**東芝マイクロコントローラ TLCS-870 ファミリー
TLC8-870/C1 シリーズ**

電圧検出回路使用時の制約に関するご連絡

16ビットタイマカウンタに関するデータシート修正のご連絡

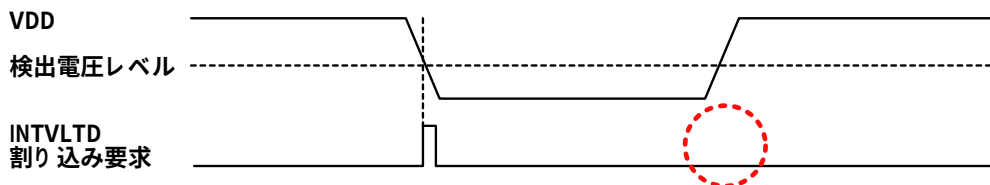
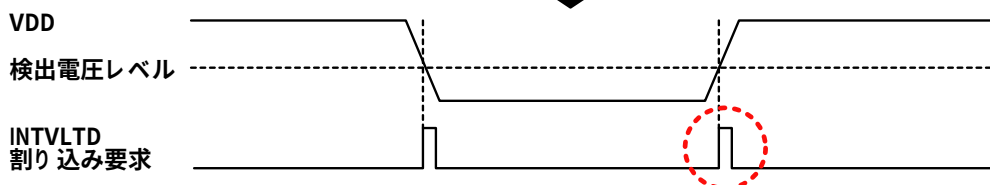
【制約事項】
1. INTVLTD 割り込み要求

電圧検出回路で割り込みを使用した場合において、INTVLTD 割り込み要求が電源電圧の下降時だけでなく上昇時にも割り込みが発生する場合があります。
また、インサーキットエミュレータ(TMP89C900)の ICE モードでは、電源電圧の上昇時に割り込みは発生しませんので、インサーキットエミュレータ(TMP89C900)がサポートされている製品では開発ツールと実製品で動作が異なる場合があります。

電圧上昇時に
割り込みが発生する場合があります

【回避策】
1. INTVLTD 割り込み要求

INTVLTD 割り込みは利用せず、メインプログラムの周期などに合わせて定期的に検出電圧の上下を判定してください。検出電圧の上下は VDCR1<VDxSF>によって確認することが可能です。ただし動作電圧が検出電圧近傍にあるときは VDCR1<VDxSF>の値が安定しない場合がありますので、複数回の確認を行って判定することを推奨致します。(x = 1,2)

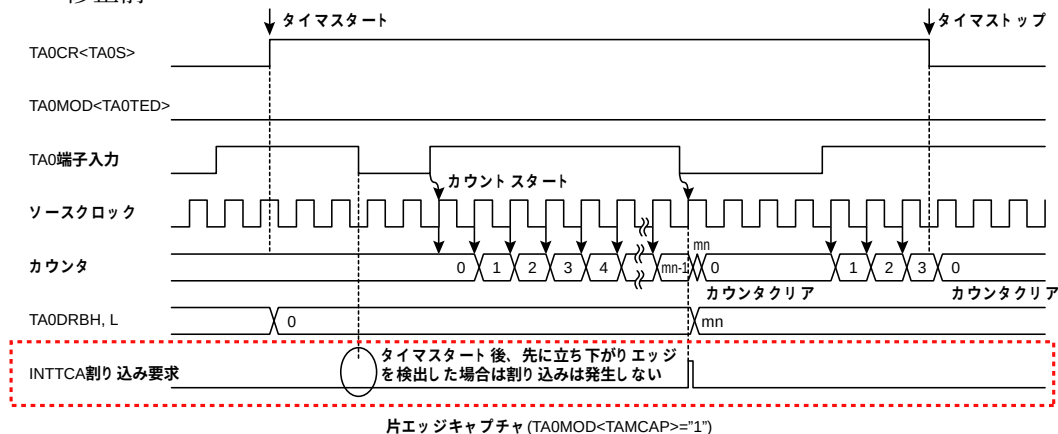
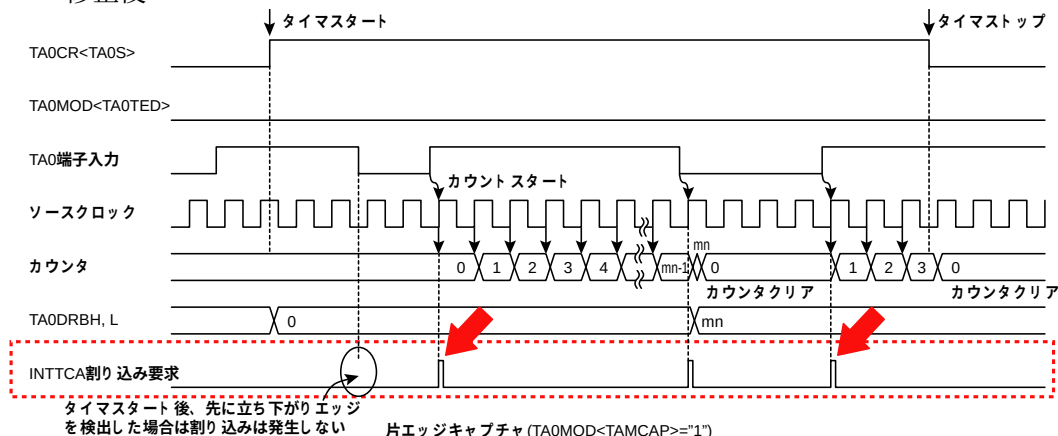
2. 両エッジキャプチャ時、カウントスタートエッジでは割り込み要求が発生しない表記になっていましたが、正しくは割り込み要求が発生します。

【16ビットタイマカウンタ】
パルス幅測定モード

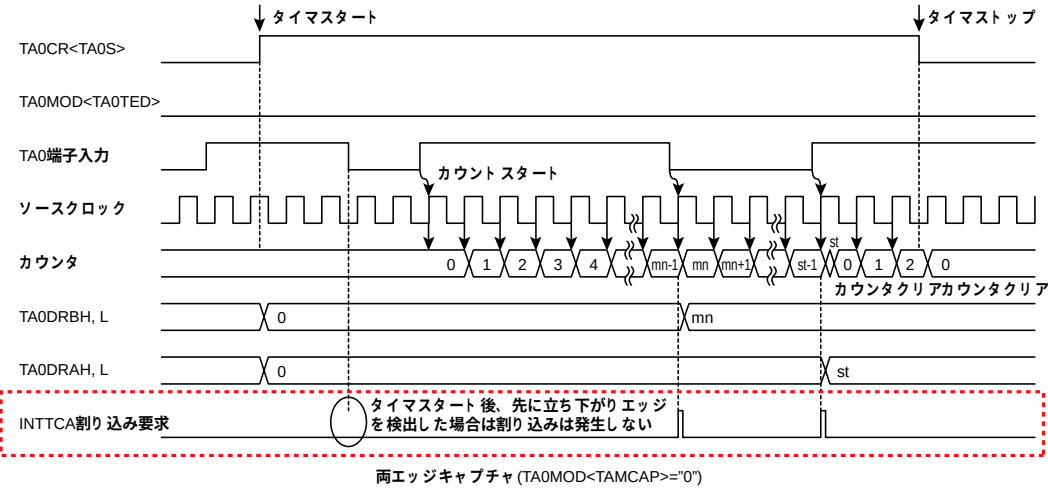
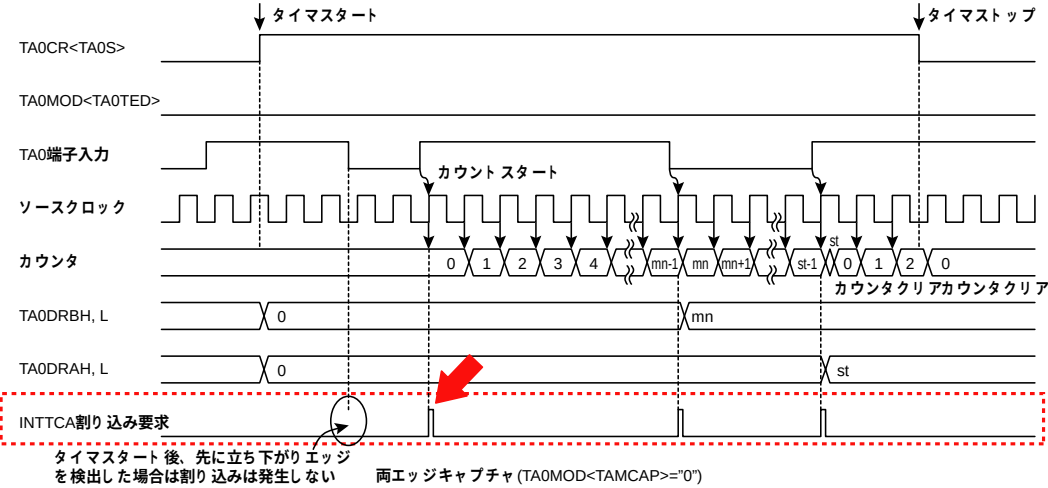
16 ビットタイマカウンタのパルス幅測定モードにおいて、INTTCA 割り込み要求の発生タイミングの記載に誤りがありました。記載の誤りは以下の 2 箇所です。

1. 片エッジキャプチャ時、カウントスタートエッジ、および 2 回目のカウントスタートエッジで割り込み要求が発生しない表記になっていましたが、正しくは割り込み要求が発生します。
